Esquadria AL02

Active

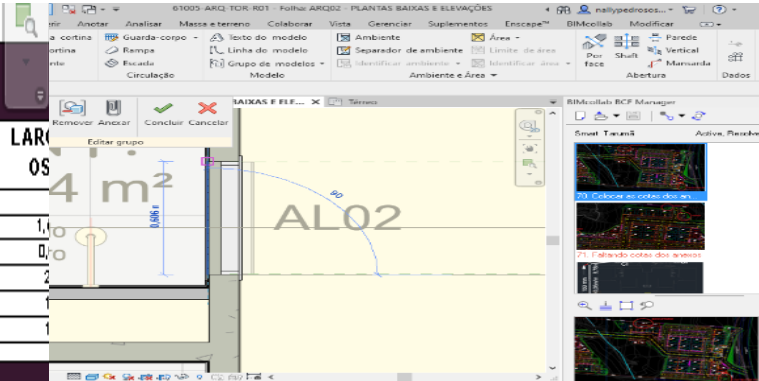
Descrição	Tipo
Esquadria AL02 não está conforme legenda, por favor, verificar e ajustar	Solicitação
Prioridade	Abertura
Alta	2021-09-16T14:15:01+00:00
Disciplinas Responsáveis	Vencimento
Arquitetura	2021-10-08T13:00:00+00:00
Usuários Responsáveis	Autor
bruno@chaconengenharia.com	coordenacao@chaconengenharia.com

Ações	Descrição	Data Ação	Novo Vencimento	Responsável	Realizado por
	não ajustado, verificar em todas as torres, por favor sem comentários	2021-10-01T13:12:44+00:00		coordenacao@chaconengenharia.com	coordenacao@chaconengenharia.com
		2021-09-16T14:15:01+00:00		coordenacao@chaconengenharia.com	coordenacao@chaconengenharia.com
